案由 5：領有使用執照建築物辦理增建(含違建補照)，基地範圍內其他違建部分如何處理疑義？提請討論。(詳後附件 105-LA023)

案由 6：有關 105 年 07 月 14 日桃建使字第 1050033127 號函，桃園市 105 年度第 1、2 次建築法使用管理專章及其相關法令執行事務研討會議紀錄案由一第二項第二款第 5 目(2)既有室內裝修材料切結書，認定始點為 92 年 7 月 1 日，是以建造執照或使用執照取得日期認定疑義？提請討論。(詳後附件 105-LA024)

案由 7：有關建築技術規則建築設計施工編第 117 條，特定建築物之適用範圍，是否應以一宗建築基地為基準，檢討使用樓地板面積之合計值，認定疑義？提請討論。(詳後附件 105-LA025)

案由 8：有關陽台開口檢討，得否有條件放寬設置格柵？提請討論。(詳後附件 105-LA026)

(1)平面示意圖：

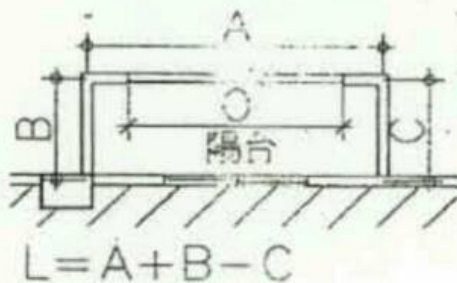
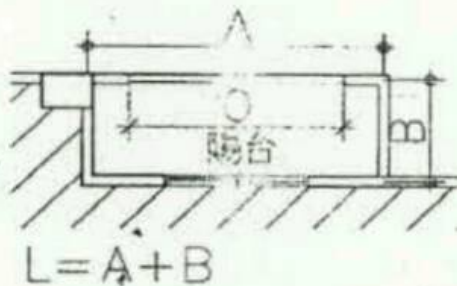
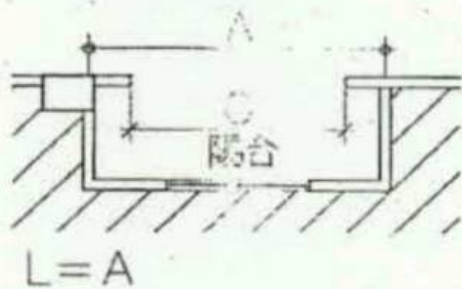
案由 2.有關陽台開口檢討疑義案

說明：陽台開口以周長之 1/2 或該陽台立面面積 1/2 為計算依據。

決議：陽台開口面積須大於立面面積之 1/2 (如下圖例)。
